SDスリムコーナー立面45° SCF-77 仕様変更

配管化粧カバー スリムダクトSDシリーズのスリムコーナー立面45° SCF-77を仕様変更いたします。

・寸法図

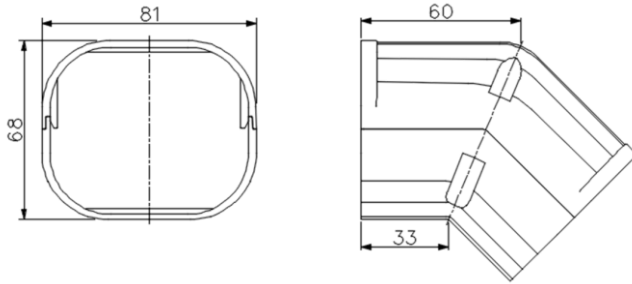
変更点	現行仕様	新仕様
①口元リボン幅変更 (2mm→6mm)		
②カット溝削除		
③内部ねじ ボス形状変更		
④中心位置決め溝、 半抜き穴の追加		
⑤ベース化粧線変更 (ダクト上下逆接続対応)
